改善箇所説明図

基準不適合箇所：後部反射器

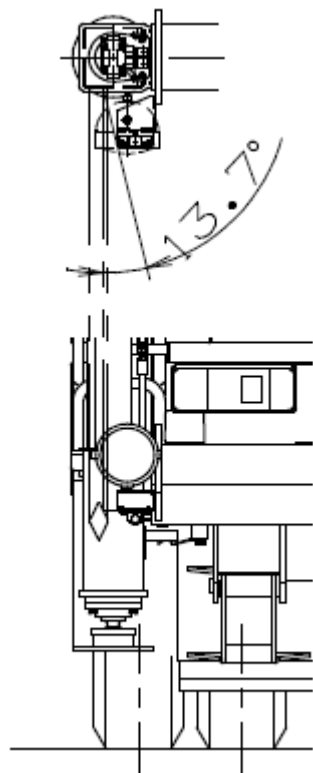
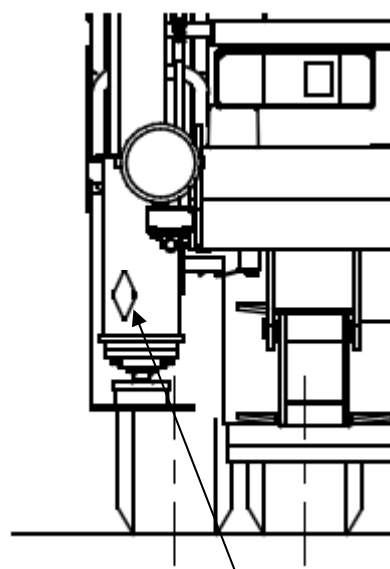
高所作業車および軌道兼用車において、後部反射器の取付け位置が不適切なため、幾何学的視認性が保安基準に適合していない。

後部反射器を移設（左右）

全車両、保安基準に適合する位置に後部反射器を移設する。
